TRANS/WP.29/GRSG/63
4 juillet 2003

RAPPORT DU GROUPE DE TRAVAIL DES DISPOSITIONS GÉNÉRALES
DE SÉCURITÉ (GRSG) SUR SA QUATRE-VINGT-QUATRIÈME SESSION

(5 au 9 mai 2003)

«Figure 7

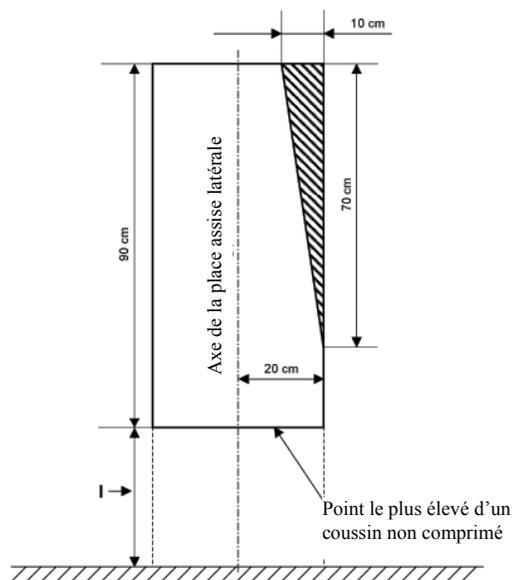
Paragraphe 5.7.8.1.3.2, modifier comme suit:

«5.7.8.1.3.2 Intrusion d'un élément de structure, sous réserve que celui-ci s'inscrive dans un triangle dont un sommet est situé à 70 cm au-dessous du toit, et dont la base opposée, large de 10 cm, est située dans la partie haute de l'espace considéré et est adjacente à la paroi latérale du véhicule (voir annexe 3, figure 7).»

Annexe 3, figure 7, modifier comme suit:

Intrusion autorisée d'un élément de structure
(voir le paragraphe 5.7.8.1.3.2)

l (cm) min.
40-50
(35 cm au niveau des passages de roue et du compartiment moteur)

Figure A

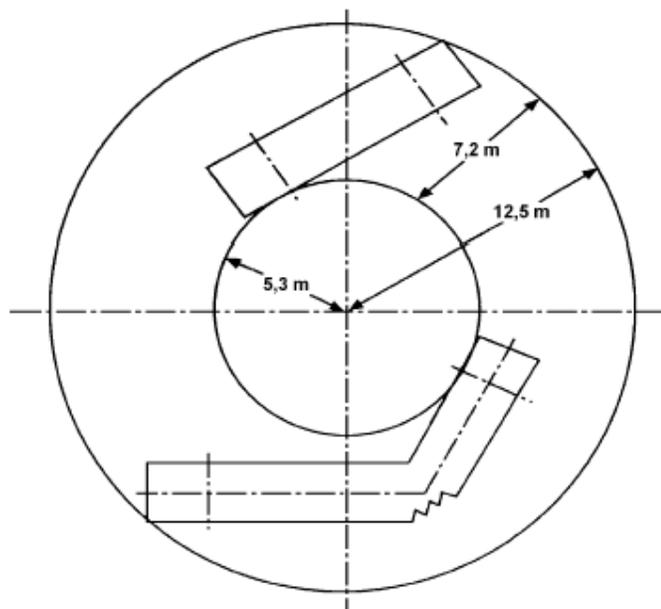
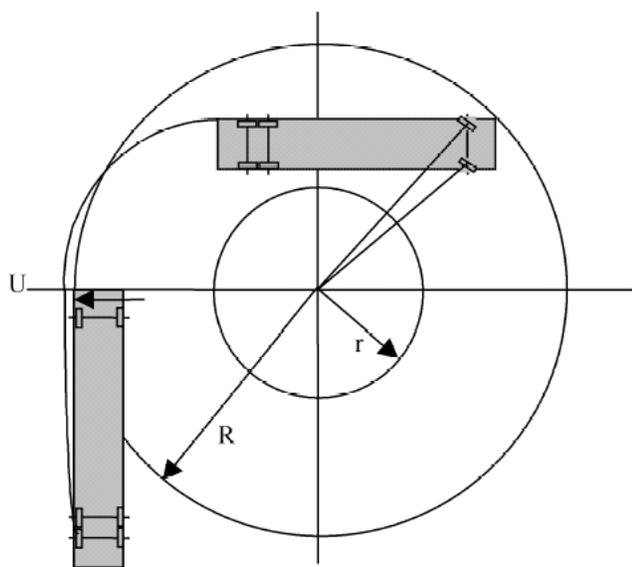
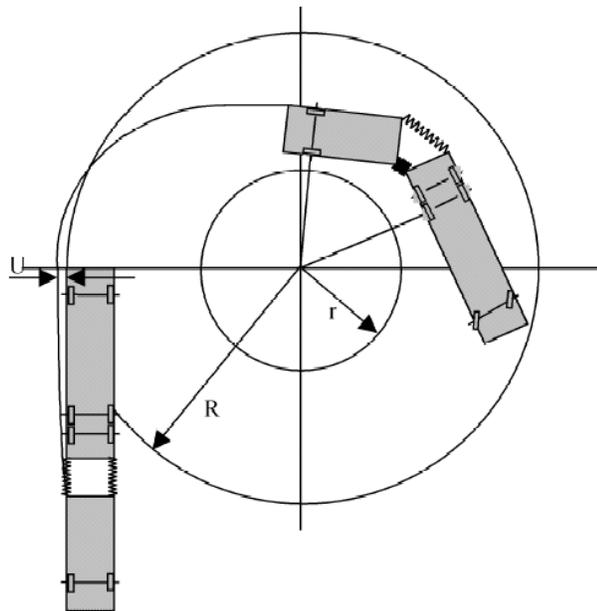
Paragraphes 7.6.3 et 7.6.4 (y compris les figures), modifier comme suit:

7.6.3.1 (A) Le véhicule étant immobile, un plan vertical tangent au côté du véhicule qui est dirigé vers l'extérieur du cercle est établi par le marquage d'une ligne au sol. Dans le cas d'un véhicule articulé, les deux parties rigides doivent être alignées sur le plan. Lorsque le véhicule aborde en ligne droite la zone circulaire décrite au paragraphe 7.6.1, aucun de ses éléments ne peut déborder le plan vertical de plus de 0,60 m (voir figures B et C).

$R = 12,5 \text{ m}$

$r = 5,3 \text{ m}$

$U = 0,6 \text{ m au maximum}$

$R = 12,5 \text{ m}$ $r = 5,3 \text{ m}$ $U = 0,6 \text{ m au maximum}$

Figure A

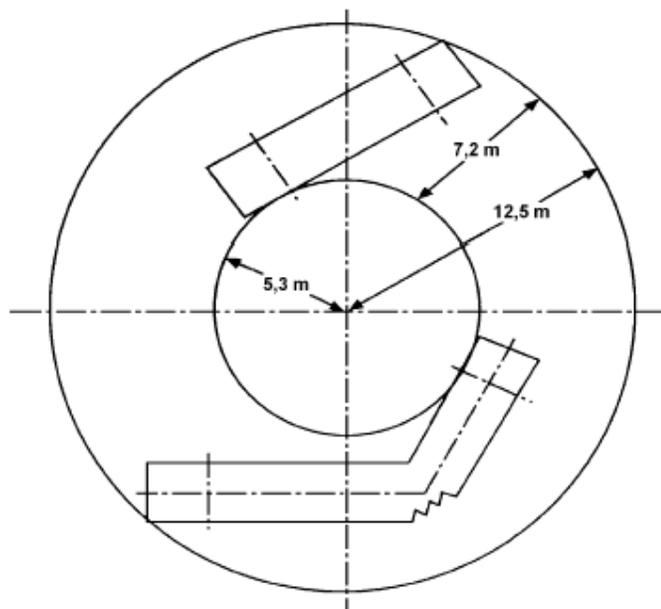
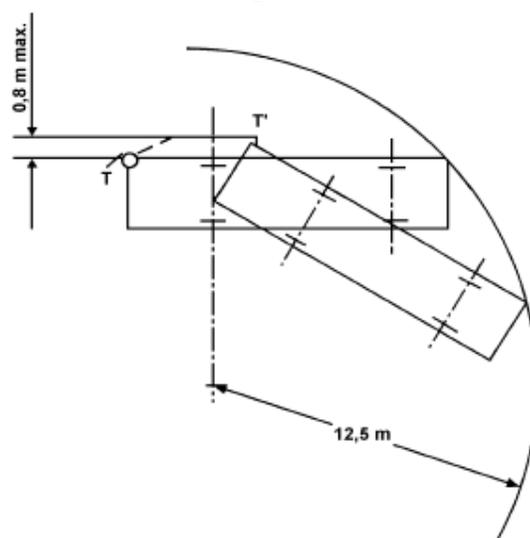
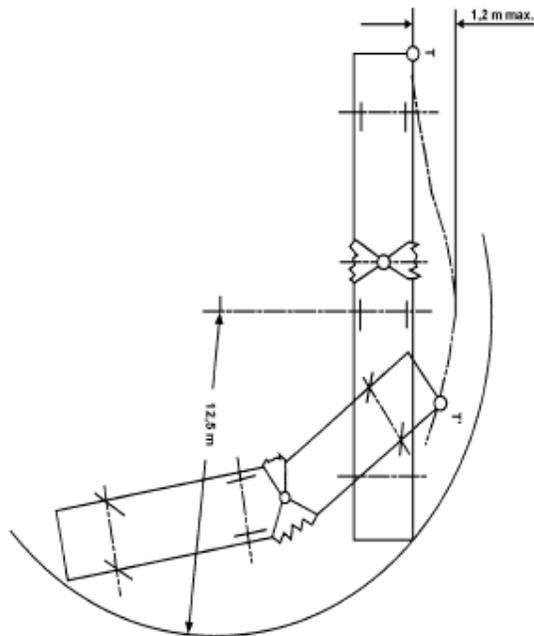
- 7.6.3.1 (B) Le véhicule étant immobile et ses roues directrices orientées de telle sorte que, si le véhicule se mettait en mouvement, son extrémité avant décrirait un cercle d'un rayon de 12,50 m, un plan vertical tangent au côté du véhicule qui est dirigé vers l'extérieur du cercle est établi par le marquage d'une ligne au sol. Dans le cas d'un véhicule articulé des catégories M2 ou M3, les deux parties rigides doivent être alignées sur le plan.

Lorsque le véhicule avance, d'un côté comme de l'autre, en suivant le cercle d'un rayon de 12,50 m, aucun de ses éléments ne peut déborder le plan vertical de plus de 0,80 m (voir figure B) dans le cas d'un véhicule rigide d'une longueur inférieure ou égale à 12 m ou de plus de 1,20 m (voir figure C) dans le cas d'un véhicule rigide d'une longueur supérieure à 12 m ou d'un véhicule articulé des catégories M2 ou M3.

Pour les véhicules équipés d'un élévateur d'essieu, cette exigence vaut également pour le cas où l'essieu ou les essieux se trouvent en position relevée (au sens du paragraphe 2.14).
